# **Radwegeverbreiterung unterhalb der Dreibogenbrücke**

**Bau- und Umweltausschuss  
01.12.2020**

# Ansicht Dreibogenbrücke Verbreiterung des Geh- und Radweges

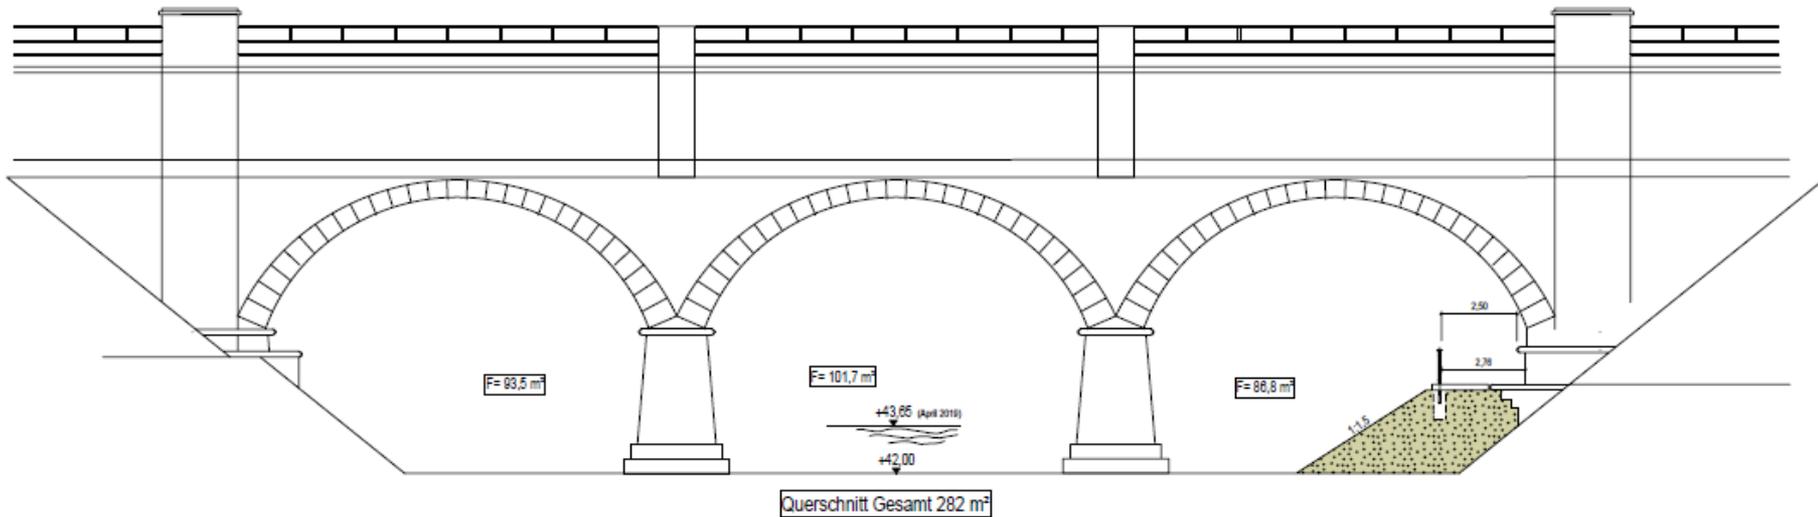
- Es bestehen große Bedenken, die Verbreiterung der Wegeführung unterhalb der Dreibogenbrücke anzugehen:
- Der Querschnitt der Stever würde sich um 12% verkleinern, sodass es damit zu einer Verschlechterung der Hochwassersituation kommen würde.
- Untere Wasserbehörde schlägt vor, über eine alternative Bauweise nachzudenken.

## Schnitt B-B M 1:50

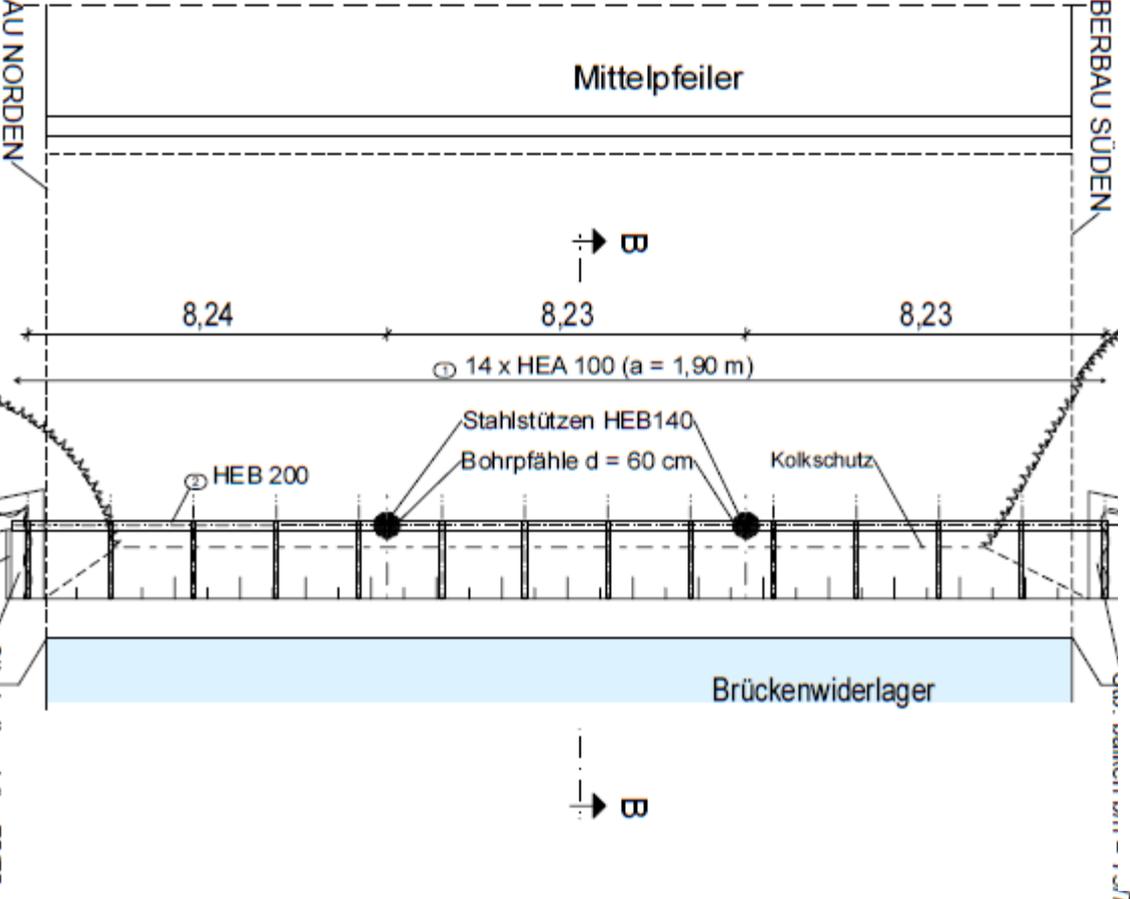
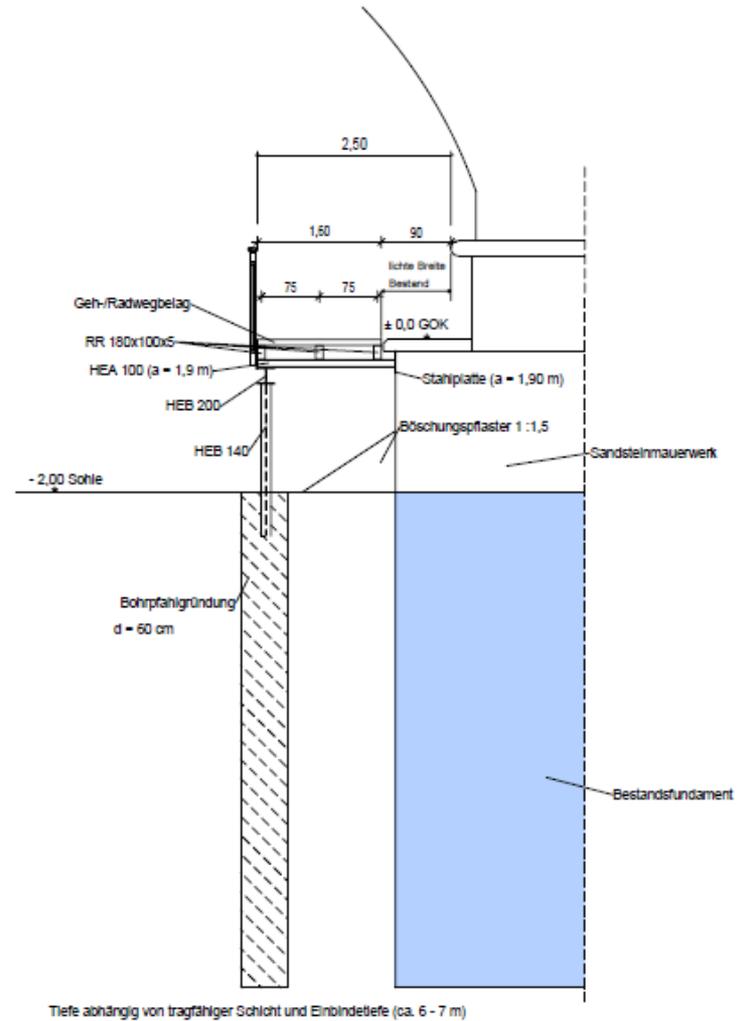
- Dem geplanten Vorhaben würde in dieser Ausführungsvariante durch die untere Wasserbehörde zugestimmt werden.
- Die Variante mittels Spundwänden und Stahlkonstruktion stellt eine deutliche Verbesserung bzgl. der Verengung des Abflussquerschnitts dar.
- Aus diesem Grunde sind keine größeren Veränderungen bei einem Hochwasserereignis zu erwarten.
- Der Maßnahme kann in diesem Falle zugestimmt werden.
